RELAZIONE DI RISPOSTA ALLA RICHIESTA DI ELABORATI INTEGRATIVI

PROGETTO: REALIZZAZIONE DI UNA NUOVA CABINOVIA 10 POSTI "RUACIA – SOCHERS-BRUNO" E RIPOSIZIONAMENTO DELLA SEGGIOVIA 6 POSTI AD AMMORSAMENTO AUTOMATICO "SOCHERS - CIAMPINOI"

Trento, Aprile 2026

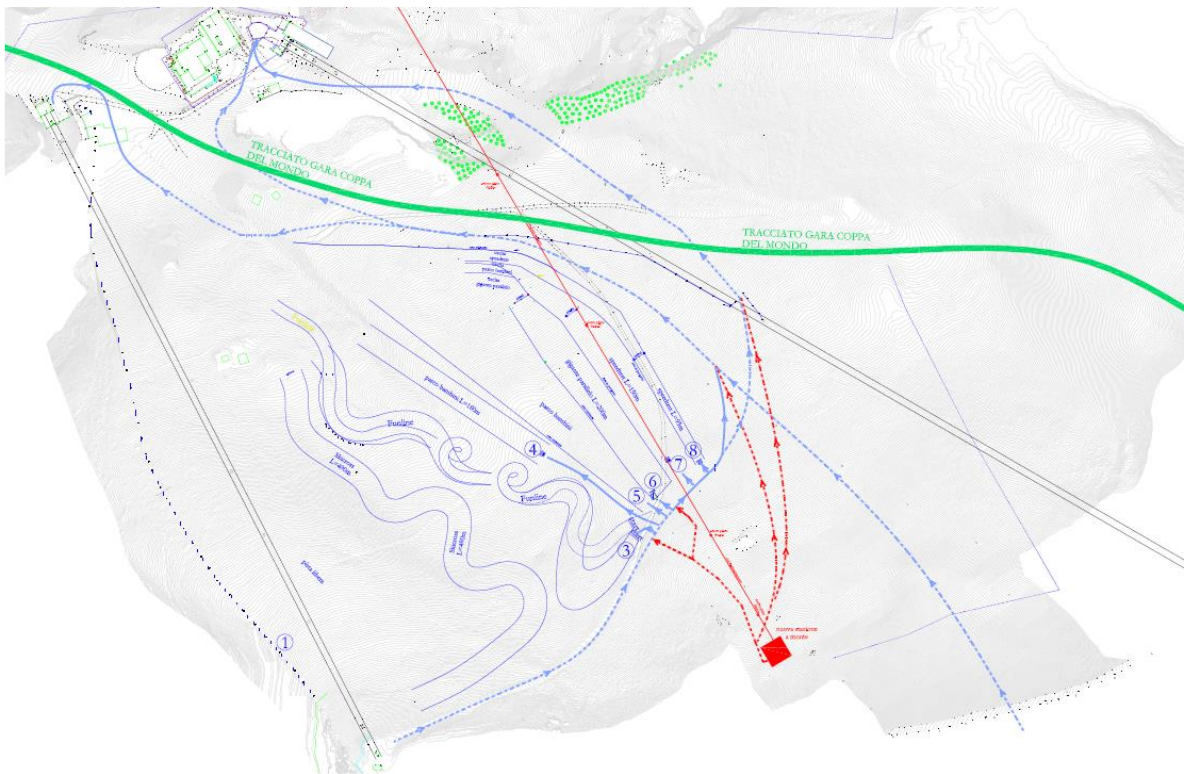
2. Relazione sul sistema di gestione del traffico e dei parcheggi connessi all’intervento.

La situazione attuale delle disponibilità di parcheggi per la skiarea è stata trattata al capitolo 2.3.4.3 dello Studio di impatto Ambientale.

Come riportato nei capitoli dello Studio di Impatto Ambientale dedicati all’analisi dei flussi (2.1.3.2) e agli impatti per la matrice mobilità e viabilità (5.4.7) l’intervento a progetto ha quale obiettivo una migliore distribuzione dei flussi attuali. L’implementazione della portata di esercizio, dalle attuali 2.200 persone ora a 3.500 persone/ore, non mira pertanto ad un aumento della clientela, quanto piuttosto a una gestione più equilibrata e sostenibile della stessa volta alla riduzione delle code di accesso all’impianto ed all’aumento della qualità del servizio fornito. Non si prevedono pertanto ricadute in termini di traffico e di conseguenza non è richiesto un aumento dei posti di parcheggio.

Preme inoltre precisare che la capacità di assorbimento dei flussi in entrata della skiarea sarà maggiore senza alcune necessità di realizzare nuovi tracciati sciistici. La nuova configurazione impiantistica consentirà infatti di sfruttare la Conca del Ciampinoi, area già attrezzata con ben 6 piste, oltre alla zona dedicata alle famiglie dove sono presente uno snowpark, l'area Fun Slope ed un circuito denominato "Speedcheck", ma ad oggi fortemente sottoutilizzata. Lo sbarco in località Bruno infatti impegna lo sciatore quanto meno a scendere lungo la pista collegamento Bruno-Sochers per poi rilanciarsi verso la seggiovia Ciampinoi. Si prevede inoltre che parte della clientela opterà per almeno un ricircolo sulle piste della zona utilizzando la seggiovia quadriposto Sochers, favorendo ulteriormente la diluizione degli utenti.
